OGGETTO : Osservazioni al Piano Regionale delle Attività Estrattive adottato con Delibera di Giunta Regionale n. 81 - 6285 del 16/12/2022, espresse a seguito della consultazione dei soggetti competenti in materia ambientale e del pubblico prevista dall'articolo 14 del d.lgs. 152/2006 -

**OGGETTO: PIANO REGIONALE DELLE ATTIVITA' ESTRATTIVE DELLA REGIONE PIEMONTE (PRAE) –
PROCEDURA DI VAS N. 007/REG/2020 – OSSERVAZIONI E CORREZIONI - CODICE POLO N01069**

Osservazioni al Piano Regionale delle Attività Estrattive (PRAE) della Regione Piemonte, adottato dalla Giunta regionale con D.G.R. n. 81-6285 del 16.12.2022

POLO CHERASCO-BRA – C01031

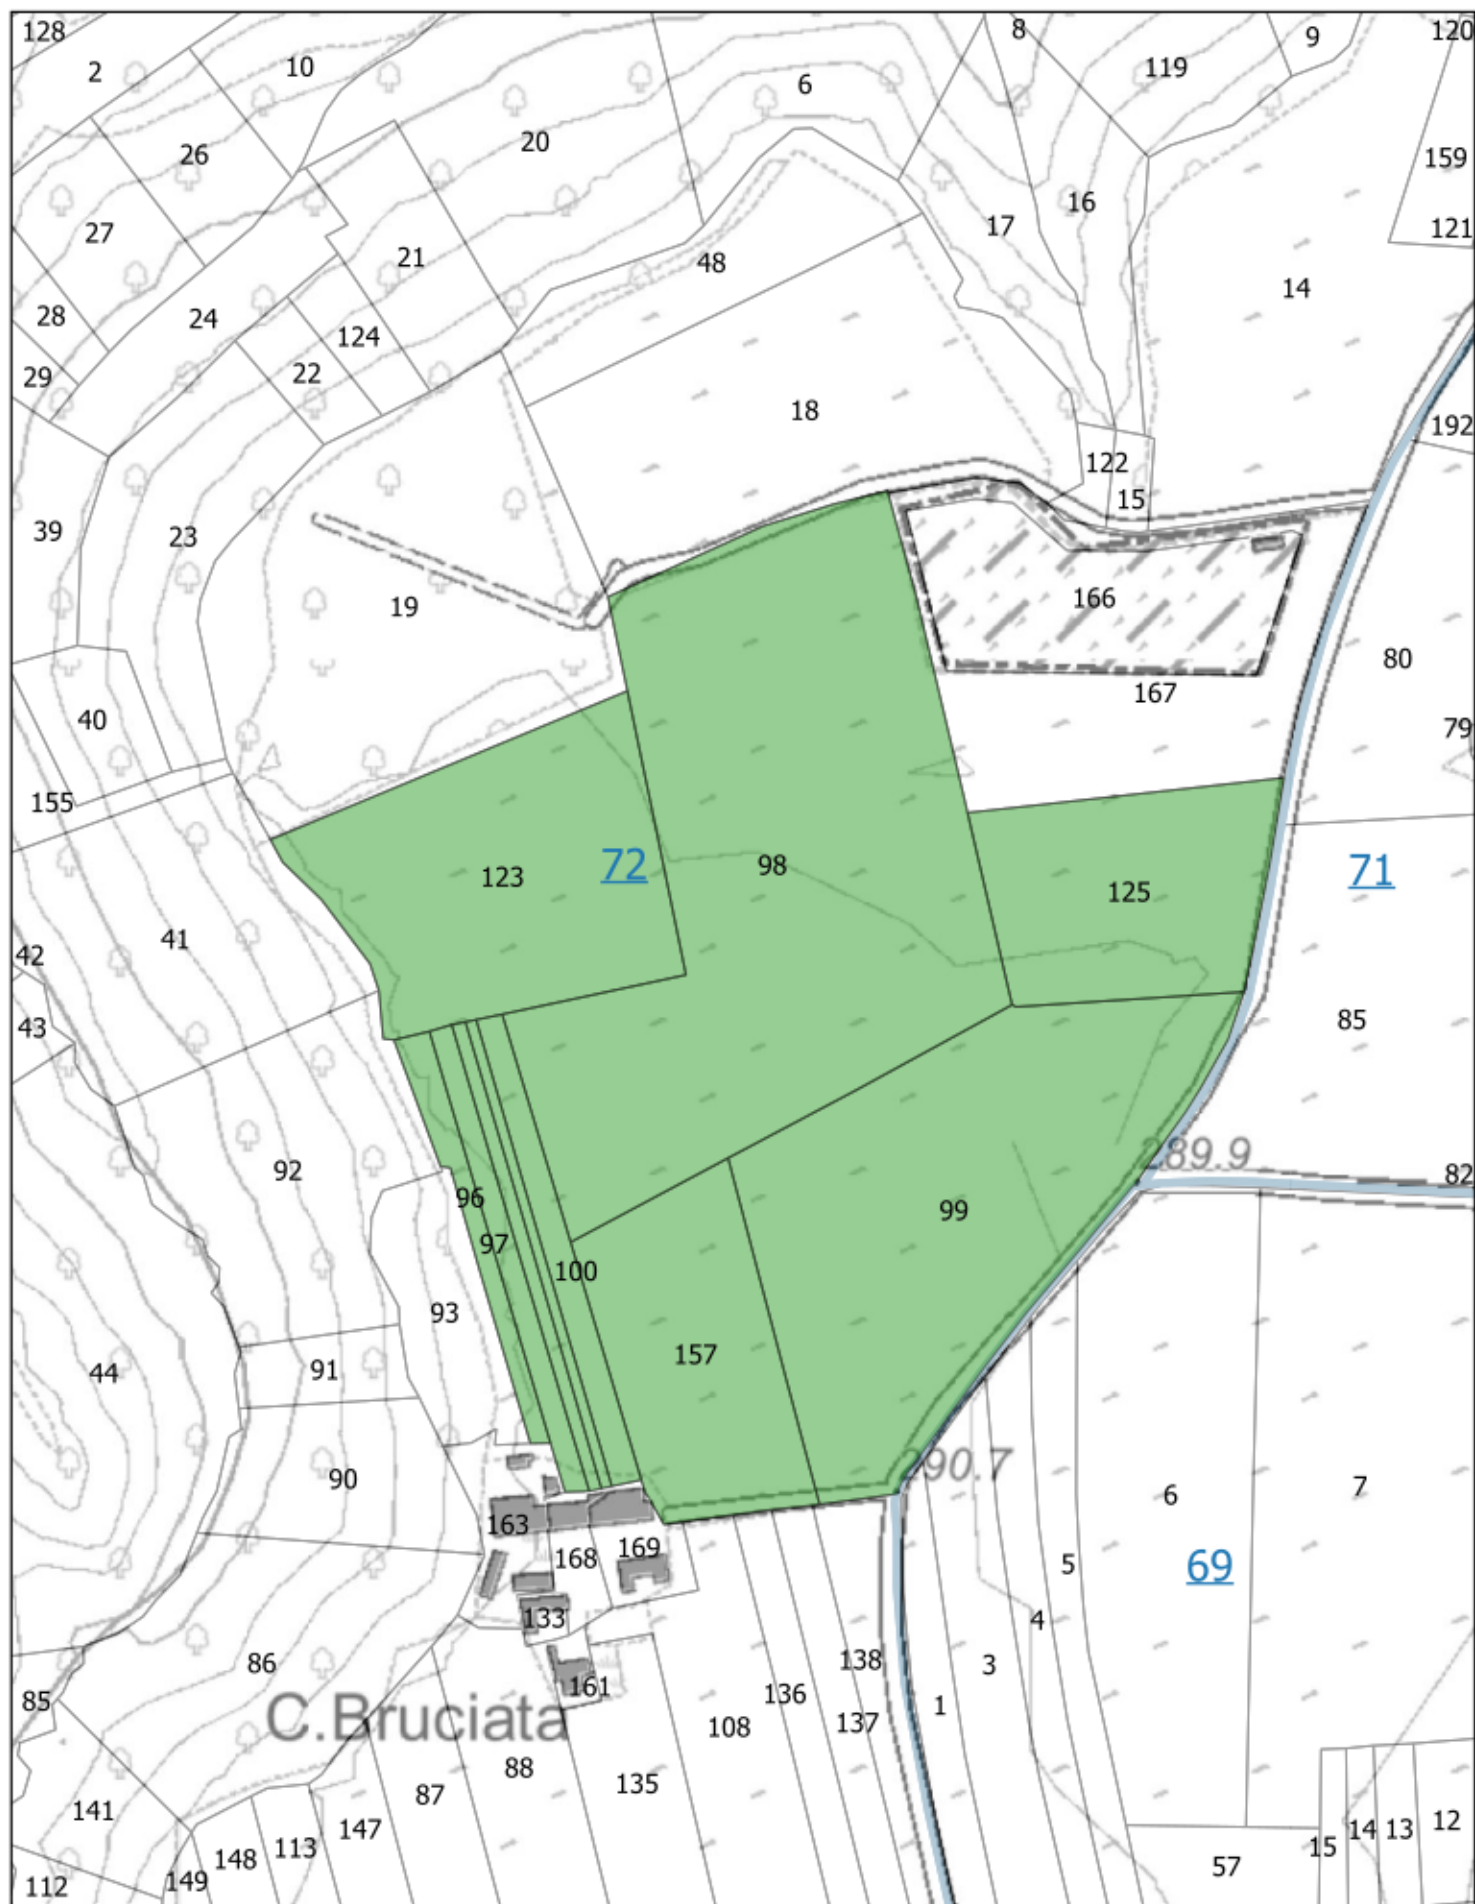
Ad oggi la Ditta non ha più a disposizione un sito estrattivo dal quale attingere materiale da riempimento ed ha quindi individuato un'area limitrofa alla ex cava di Cascina Bruciata dove è presente un giacimento con caratteristiche idonee per tale tipo di utilizzo.

Si richiede di individuare il suddetto giacimento all'interno del polo "Cherasco-Bra" n. 01031 in quanto legato all'impianto di lavorazione inerti che la Ditta possiede in tale ambito.

I mappali di cui si chiede l'inserimento sono i seguenti (retino verde nella planimetria allegata):

- Cherasco, Fg. 72 – mappali nn. 99, 125, 123, 96, 157, 98, 97, 100, 114, 127.

POLO FOSSANO 1 – C01041

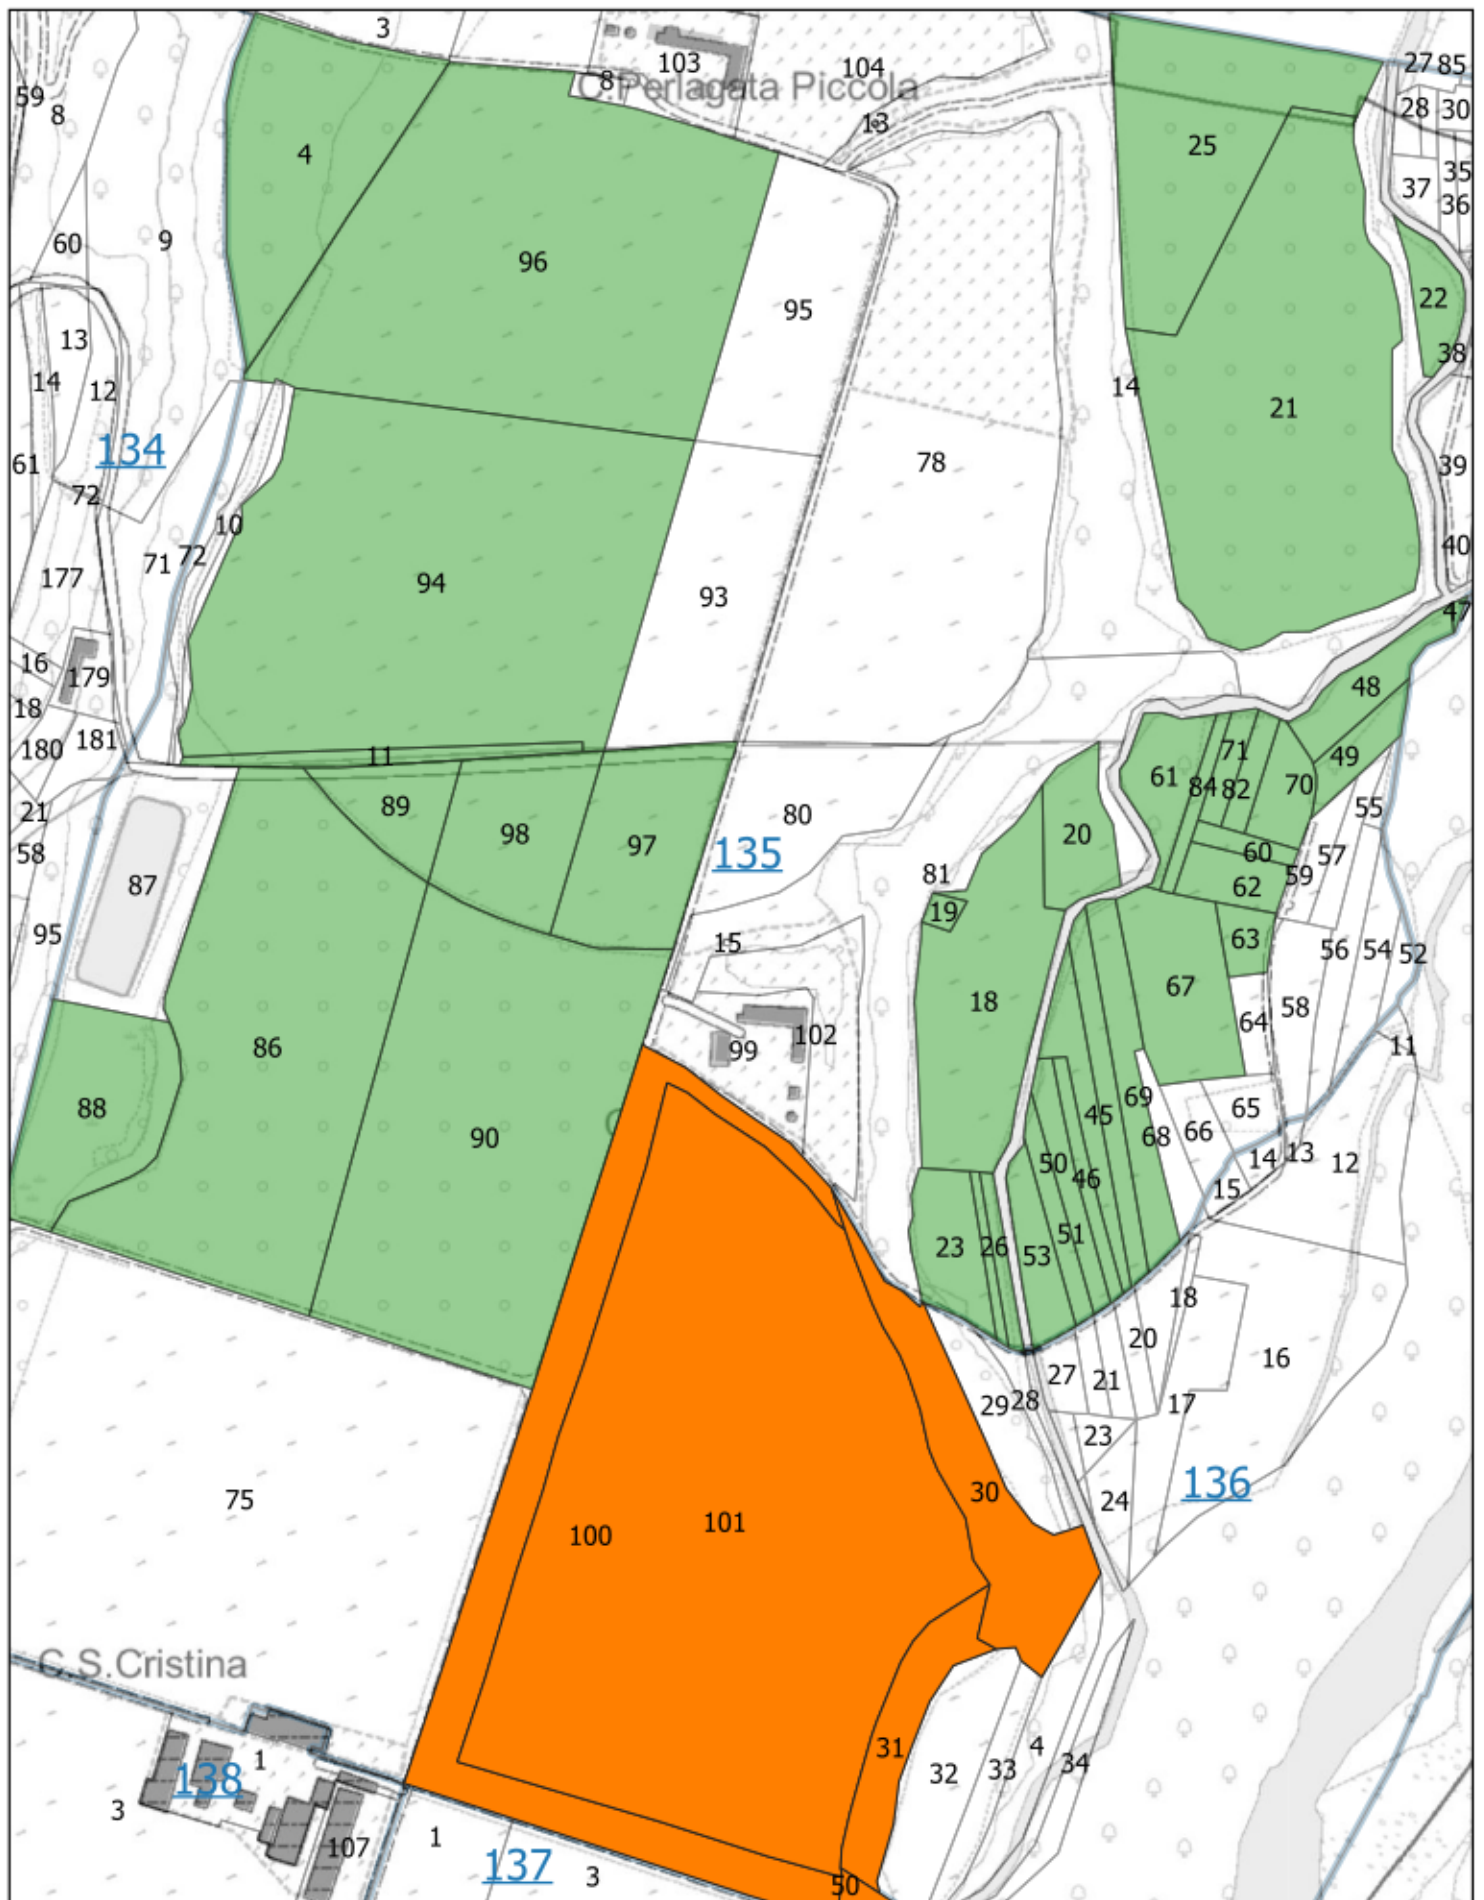
- Alcune delle aree indicate come "cave attive" risultano già recuperate e svincolate. Si richiede di rivedere la planimetria eliminando tali aree.

Le aree da stralciare dalle "cave attive" sono evidenziate in arancione nell'allegata planimetria: [REDACTED]

- La Ditta ha individuato altri terreni che possono essere inseriti nel polo in oggetto in quanto presentano un giacimento di sicuro interesse estrattivo.

I mappali di cui si chiede l'inserimento sono i seguenti (retino verde nella planimetria [REDACTED])

- Fossano, Fg. 135 – mappali nn. 11, 97, 88, 90, 86, 98, 89, 96, 4, 51, 94, 25, 53, 23, 21, 18, 24, 22, 20, 19, 26, 50, 45, 46, 44, 69, 67, 47, 61, 48, 84, 49, 70, 71, 62, 82, 60, 63.

POLO CHERASCO – C01039

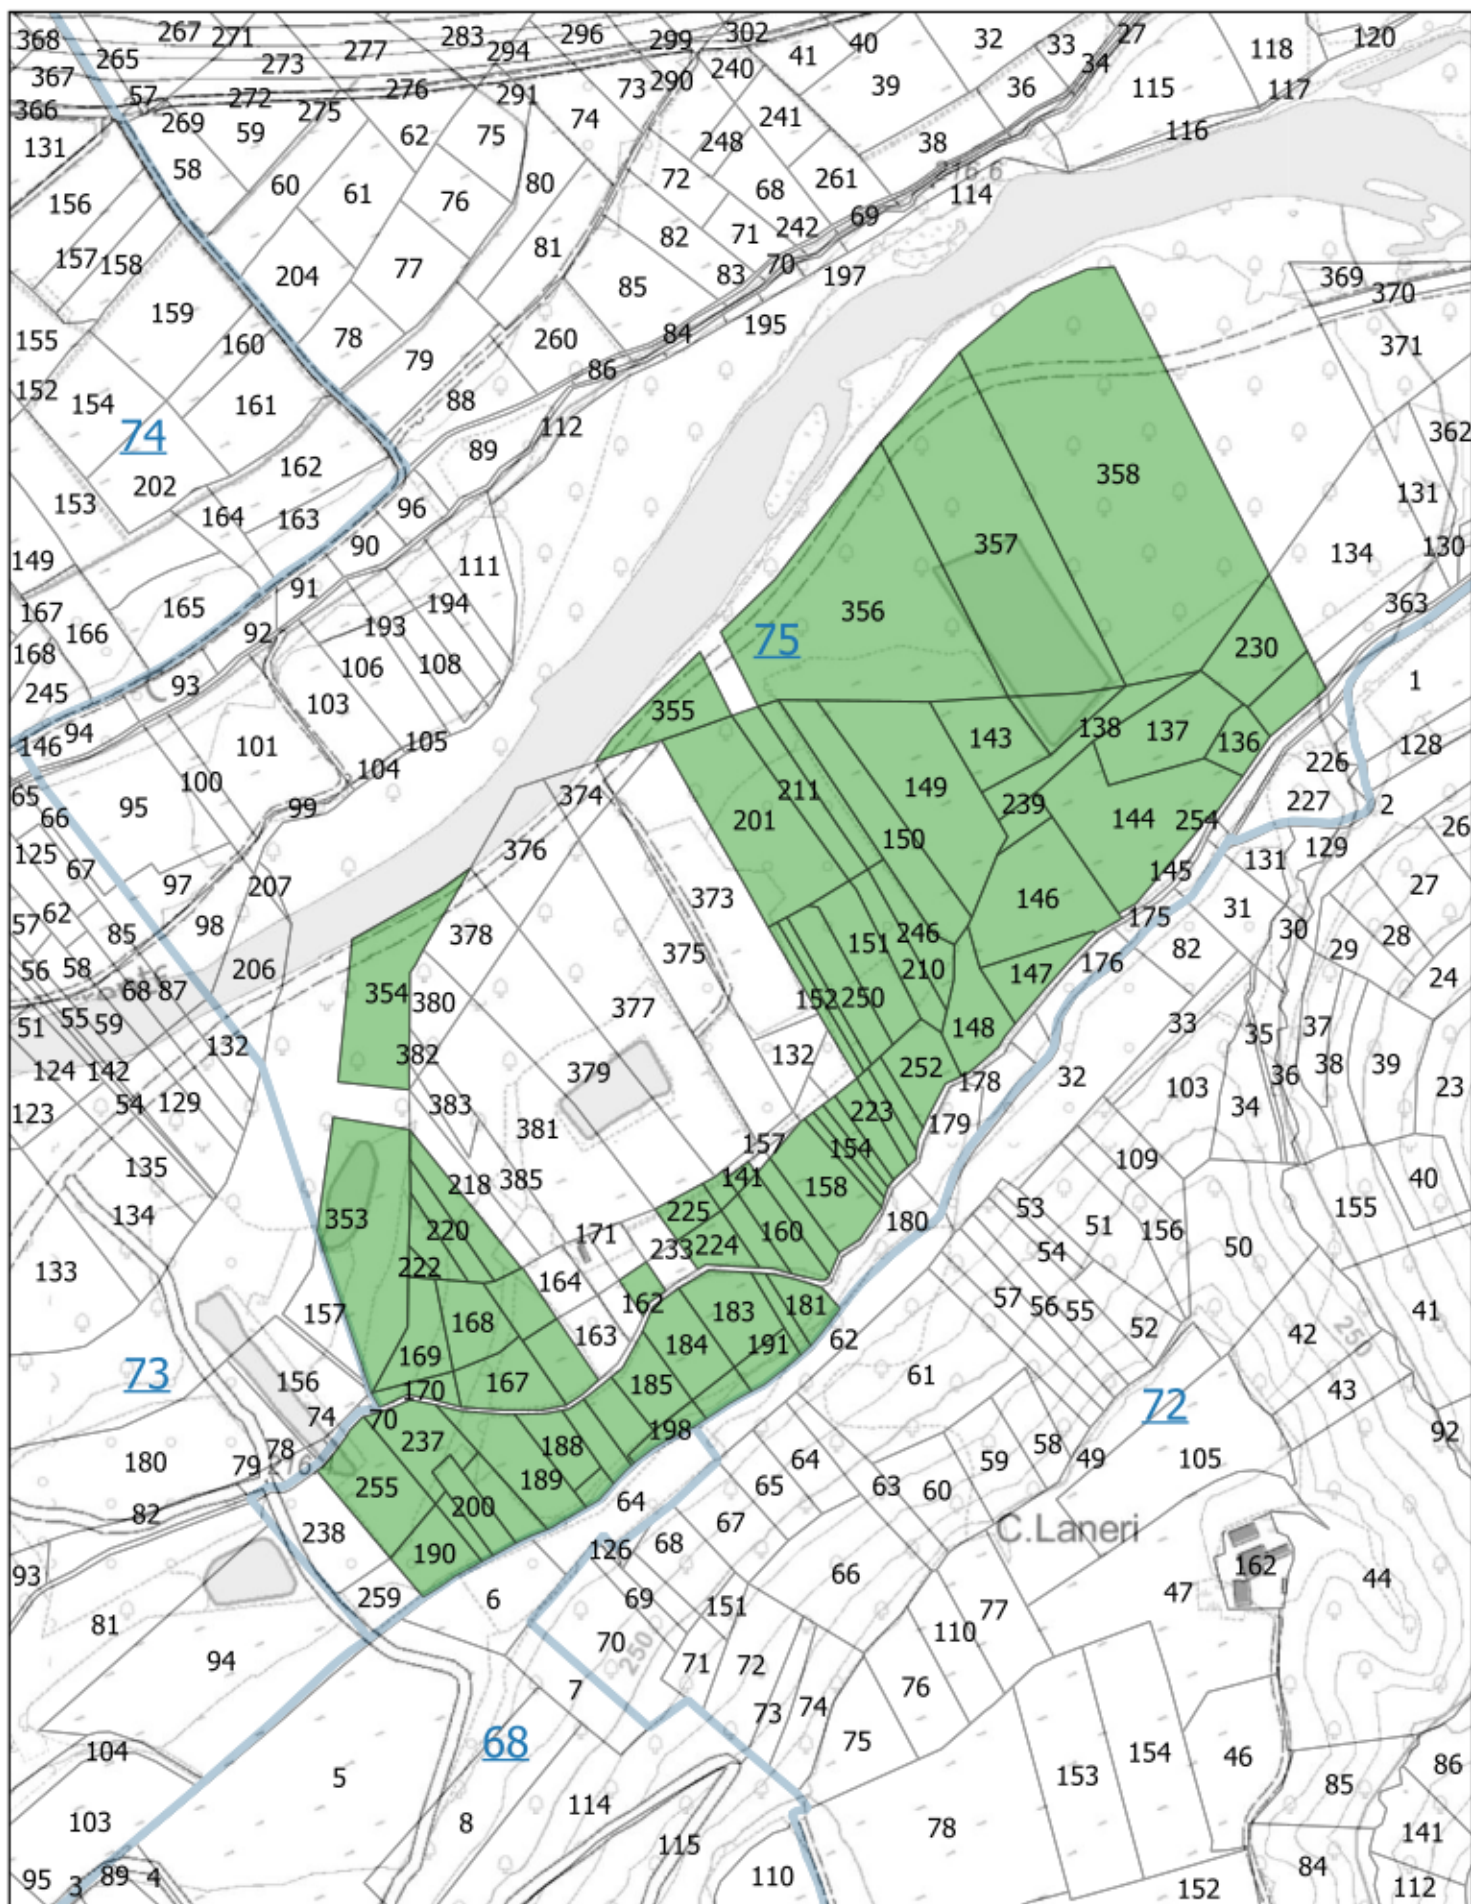
All'interno del polo CHERASCO C01039 si segnalano alcuni terreni che possono essere inseriti nel polo in quanto presentano un giacimento di sicuro interesse estrattivo.

Tali terreni risultano inoltre facilmente collegati all'impianto di lavorazione inerti della [REDACTED] situato in Comune di Cherasco tramite una pista di cava che corre lungo tutto il corso del Fiume Stura di Demonte senza mai toccare la viabilità locale.

I mappali di cui si chiede l'inserimento sono i seguenti (retino verde nella planimetria [REDACTED])

- Cherasco, Fg. 755 – mappali nn. 232, 220, 192, 221, 231, 199, 162, 190, 255, 170, 257, 237, 353, 167, 200, 169, 168, 166, 189, 258, 219, 222, 165, 188, 354, 187, 186, 185, 201, 211, 225, 161, 183, 355, 142, 224, 184, 198, 247, 356, 151, 210, 152, 141, 160, 182, 191, 357, 150, 246, 250, 249, 158, 159, 181, 358, 139, 149, 148, 230, 138, 143, 146, 223, 154, 135, 137, 239, 147, 136, 144, 252, 153, 251.
